Title - Sujet Aluminum Atrium MV Fundy Rose	
Solicitation No. - N° de l'invitation T2012-180078/A	Amendment No. - N° modif. 005
Client Reference No. - N° de référence du client T2012-18-0078	Date 2019-05-29
GETS Reference No. - N° de référence de SEAG PW-\$HAL-202-10692	
File No. - N° de dossier HAL-8-81266 (202)	CCC No./N° CCC - FMS No./N° VME
Solicitation Closes - L'invitation prend fin at - à 02:00 PM on - le 2019-06-12	
Time Zone Fuseau horaire Atlantic Daylight Saving Time ADT	
F.O.B. - F.A.B.	
Plant-Usine: <input type="checkbox"/> Destination: <input checked="" type="checkbox"/> Other-Autre: <input type="checkbox"/>	
Address Enquiries to: - Adresser toutes questions à: Young, Chris	Buyer Id - Id de l'acheteur hal202
Telephone No. - N° de téléphone (902) 476-8829 ()	FAX No. - N° de FAX (902) 496-5016
Destination - of Goods, Services, and Construction: Destination - des biens, services et construction:

La présente modification 005 vise à distribuer le compte rendu de la conférence des soumissionnaires.

PROCÈS-VERBAL DE LA CONFÉRENCE DES SOUMISSIONNAIRES
Titre : T2012-180078/un remplacement pour l'atrium MV Fundy Rose
Lieu : Gare maritime de BFL, à Saint John, au N.-B.
Heure d

DECK LIVE LOAD SUMMARY
 SAINT JOHN BRIDGE
 SAINT JOHN COUNTY
 NEW BRUNSWICK

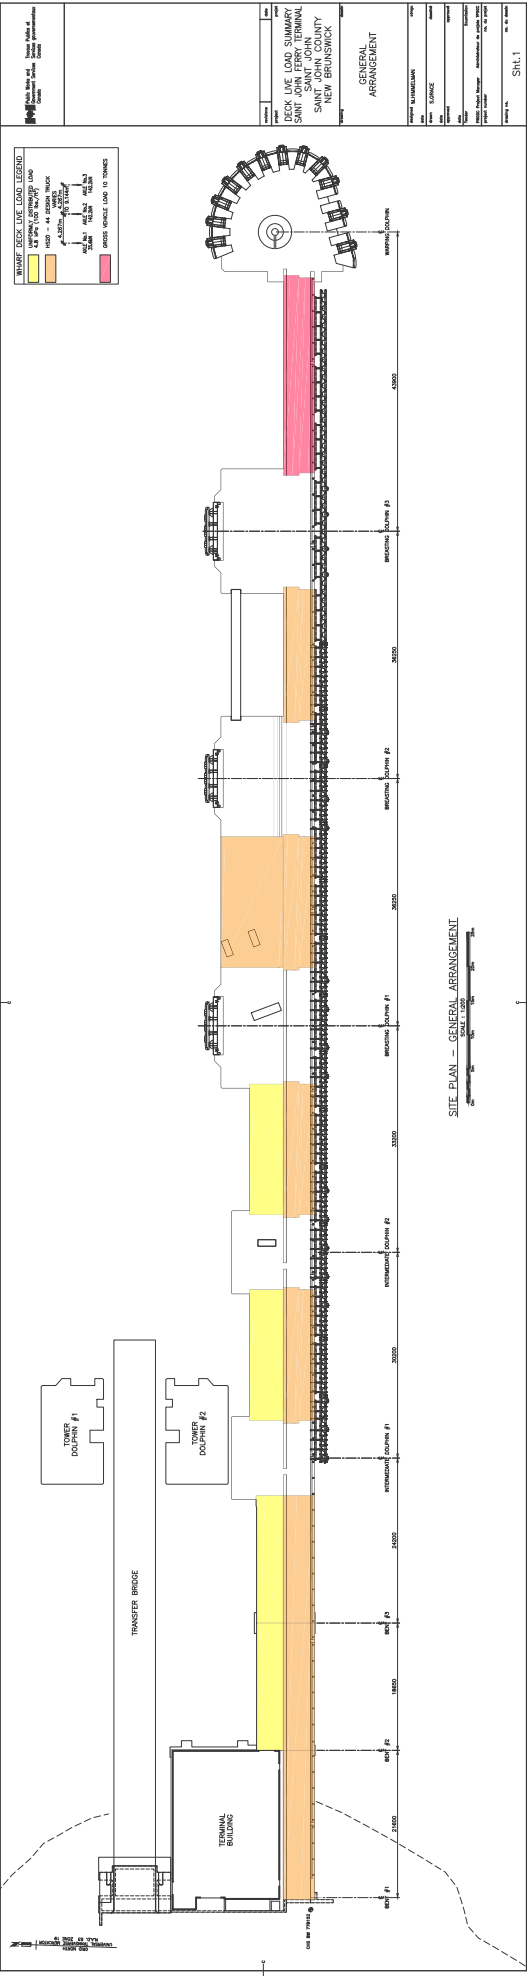
<p>Vous trouverez ci-joint la gare maritime diagramme de chargement. Les entrepreneurs doivent avoir un ingénieur d'évaluer si la grue et le chargement de la jetée sera suffisant pour leurs propositions. Les plaques de chargement peuvent être utilisées, pourvu de l'ingénieur incorporées dans leur évaluation. Le rapport de l'ingénieur doit être soumis dans le cadre de la proposition de l'entrepreneur pour examen et approbation par le responsable technique.</p>	
	<p>Q9. Le navire sera-t-il exploité dans sa position de fonctionnement (la proue vers l'avant pour permettre le déchargement de véhicules) ou dans sa position d'attente (accosté vers arrière, à environ 25 pieds)?</p> <p>R9. La position du navire est normalement dictée en fonction des exigences opérationnelles et peut être changée en conséquence. Cependant, la plupart du temps, on indiquera aux entrepreneurs d'accoster le navire vers l'arrière, c'est-à-dire d'éloigner la proue de la rampe de chargement. Lorsque le navire est dans cette position, on peut y accéder par la coupée située dans la hanche bâbord arrière. De plus, il est important de mentionner que cette coupée se prolonge jusqu'à la jetée, vu qu'elle est installée à 90 degrés du flanc du navire.</p>	RT
